第2回別府港海岸整備計画検討会を開催しました

検討会の概要

別府港海岸（北浜地区2）の整備基本計画の策定にあたり、行政、専門家及び住民代表からなる第2回別府港海岸整備計画検討会を、平成19年3月19日（月）午後3時より、下関シーモールパレスで開催しました。また検討会の前に、午後1時30分より、下関市にある港湾空港水理実験センターにおいて、水理模型実験の見学を行いました。

平面模型実験の結果

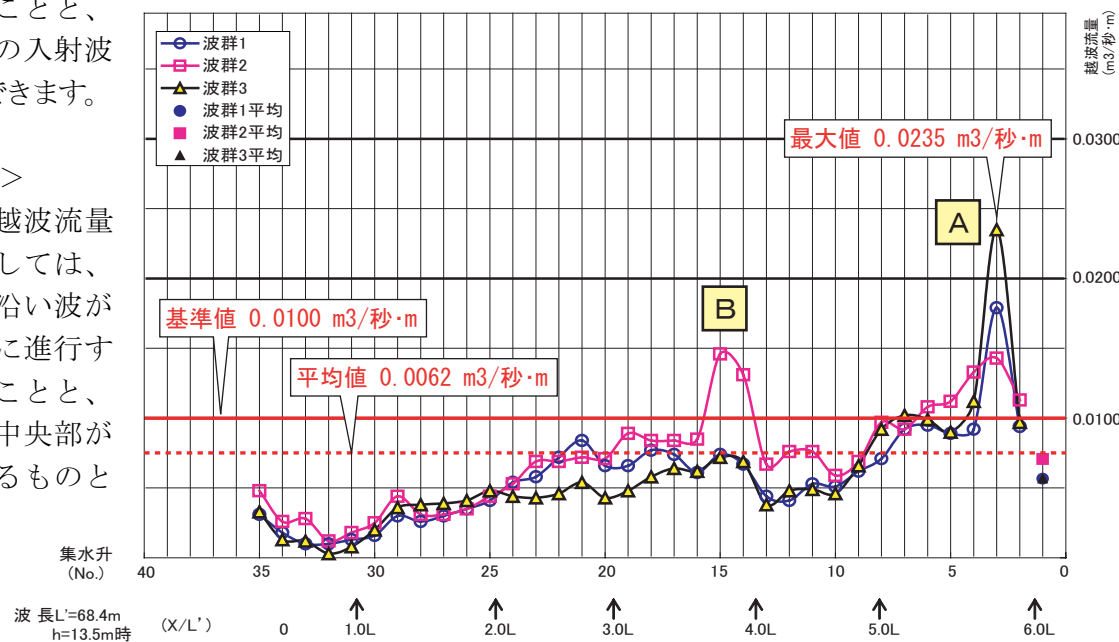
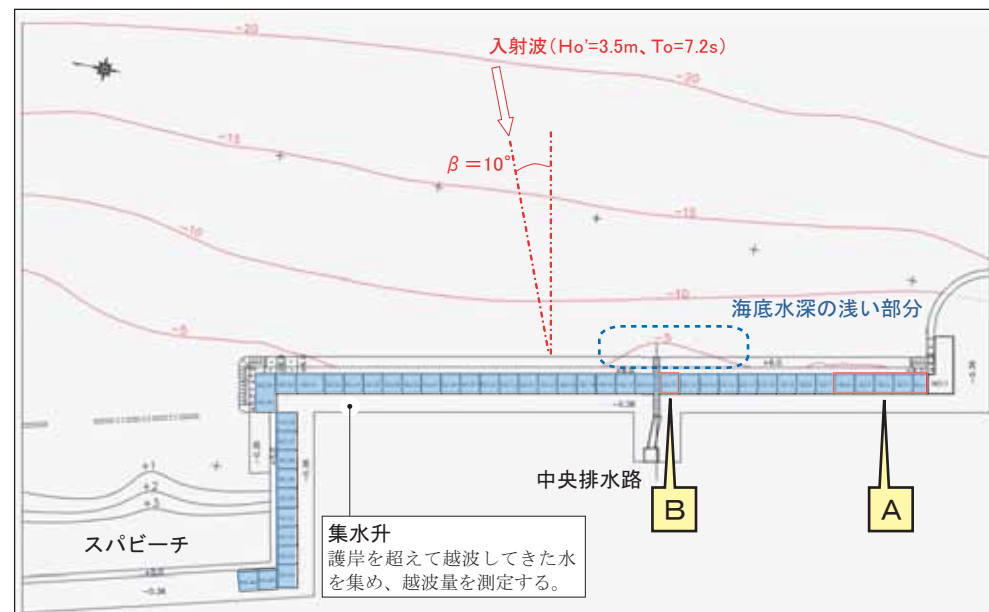
○局所的に許容値を超える越波量の軽減方法について

- ・背後が旅館街ということ considering、基本的には護岸延長全体で許容越波量を満足するよう検討を行う。方法としては、前面に消波ブロックを積むことや護岸天端高を高くすることが考えられる。
- ・背後に30mの緑地を控えていること、これまで景観に配慮して護岸構造等の検討を進めてきたことを考慮し、護岸前面を作り変えるのではなく、排水処理をうまくする等の平面的な対処も含め、総合的に検討することが必要である。
- ・護岸天端高を上げる場合、あげ方が重要である。フレア構造自体を大きくするのであれば視覚的影響が少なくても良いが、パラペットのみを高くするのは遮蔽される印象が強くなるため好ましくない。

実験の結果、護岸延長全体の平均値では許容越波流量以下で、条件を満たしていましたが、南側隅角部付近及び中央排水溝部が許容越波流量をオーバーする結果となりました。

前述の実験結果のとおり、全体的な平均値では許容越波流量以下となりましたが、部分的に許容越波流量（基準値）をオーバーしている箇所が確認されました。本施設の背後は旅館街であるため、全区間で許容量を満足するよう越波流量を軽減する対策について、引き続き来年度も検討を行うこととします。

南側端部の波の収れんの発生状況

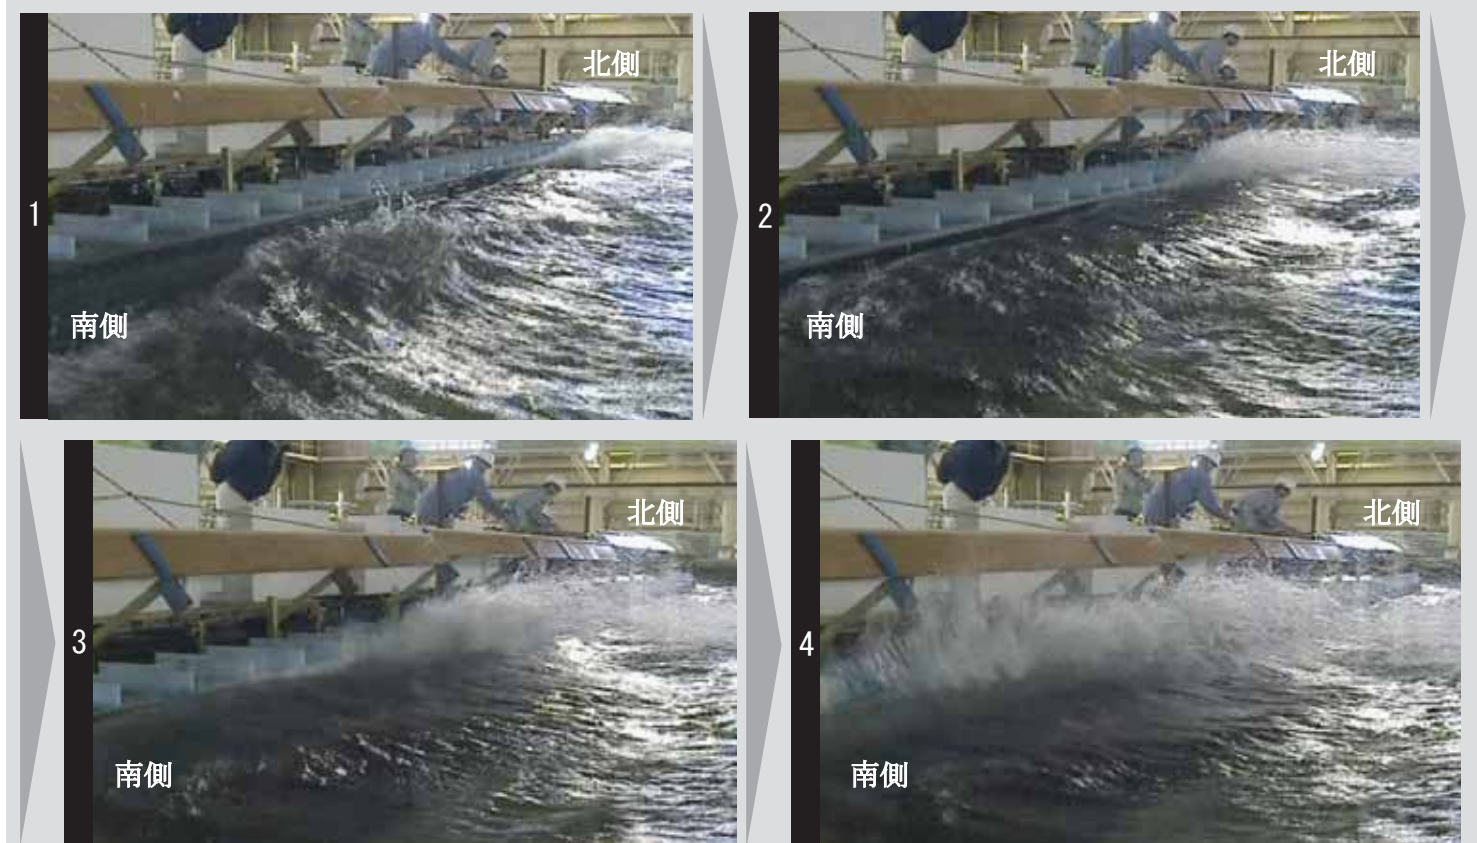
今回の実験では、護岸に対して垂直よりも10度北寄りの斜め入射波により越波流量の計測を行いました。斜め方向から入射した波は、大型波返し護岸に当たると、一部はその場で海側に返されるものの、一部は護岸に沿うように南側に移動するため、南側に行くにしたがって波が収れんし波高が増大することが確認されました。その結果、前頁のグラフのとおり、南側端部及び中央部においても基準値を超える越波流量が計測されたと考えられます。したがって、今後も波の収れんを抑える方法について総合的な検討が必要であることが確認されました。

1から4の写真は、実験の様子を時系列に並べたものです。時間とともに、波が北側から南側に進行し収れんすると同時に、波高が増大の様子が確認できます。
